COMMISSION ROYALE DES MONUMENTS ET DES SITES
KONINKLIJKE COMMISSIE VOOR MONUMENTEN EN LANDSCHAPPEN

UCCLE. Dieweg, 88 - 90
(= zone de protection du Cimetière du Dieweg)
DEMANDE DE PERMIS D'URBANISME : rénover un bâtiment d'angle et construire une extension pour la création de 3 appartements et un commerce profession libérale
Demande de la Commune du : 06/11/2023

Avis de la CRMS

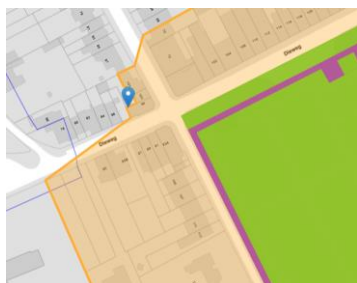
La Commission émet l'avis que les transformations projetées n'auront pas d'impact patrimonial sur les vues depuis et vers le cimetière classé du Dieweg.

Elle se réjouit de la réaffectation prévue de la maison d'angle actuellement inoccupée, mais demande d'affiner le projet de rénovation dans le sens d'un plus grand respect de la typologie néoclassique du bien et en veillant à sa cohérence avec le bâtiment d'angle voisin. La Commission demande de réaliser les nouveaux châssis en bois de couleur claire (et non en aluminium) et préconise le recours à une teinte plus claire pour l'enduit. Elle recommande d'homogénéiser la couleur de la façade avec le bâtiment d'angle voisin, afin de valoriser le dispositif d'entrée de rue néoclassique et d'en souligner la symétrie. La légère rehausse de la toiture, l'adaptation du raccord avec le bâtiment voisin rue du Repos et les transformations intérieures n'appellent pas de remarques particulières.

Concernant le volume à édifier sur le terrain libre, la CRMS estime que le respect de la trame parcellaire existante est fondamental et demande d'adapter en ce sens le traitement de la nouvelle construction sans chercher à l'inscrire en trop forte continuité (toiture, corniche, gamme chromatique) avec l'édifice néoclassique. Les deux bâtiments, même reliés par leurs circulations intérieures, doivent conserver leur autonomie. L'assemblée préconise donc de traiter le nouveau volume avec son propre langage et de ne pas dupliquer son parement de façade dans les baies murées du bâtiment néoclassique.
